シリコン障害とデータシート説明

お客様が受け取ったATtiny1614/1616/1617デバイスはこの文書で記述される異常を除き、現在のデバイスのデータシート (www.microchip.com/DS40002204) に対して機能的に一致します。この文書で記述される障害はATtiny1614/1616/1617デバイスの将来の改訂で処置されるかもしれません。

本データシートはMicrochipのATtiny1614/1616/1617障害とデータシート説明の英語版資料(DS80000886C-2021年9月)の翻訳日本語版です。日本語では不自然となる重複する形容表現は省略されている場合があります。日本語では難解となる表現は大幅に意識されている部分もあります。必要に応じて一部加筆されています。頁割の変更により、原本より頁数が少なくなっています。

3.3.1. TXDATA緩衝部

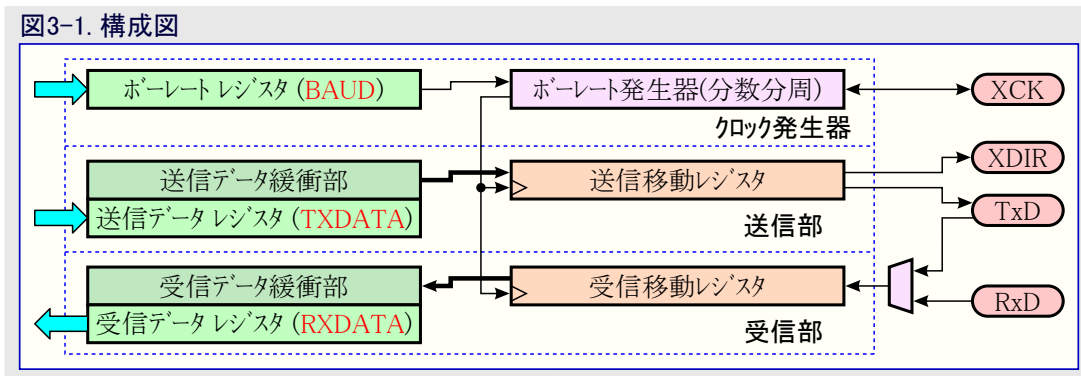
構成図はデータシートの図24-1.からUSART TXが2重緩衝されることが欠落しています。下図は追加されたTX(送信データ)緩衝部を示します。

以下の文書が「概要」項で変更されます。

送信部は2段の書き込み緩衝部から成ります。

以下の文章が「データ送信」項で変更されます。

データ送信は送るデータを送信データ(USARTn.TXDATALとUSARTn.TXDATAH)レジスタに設定することによって始められます。送信データレジスタのデータは送信緩衝部が一旦空になるとそれに移され、移動レジスタが一旦空になるとそれに進み、新しいフレームを送る準備が整います。
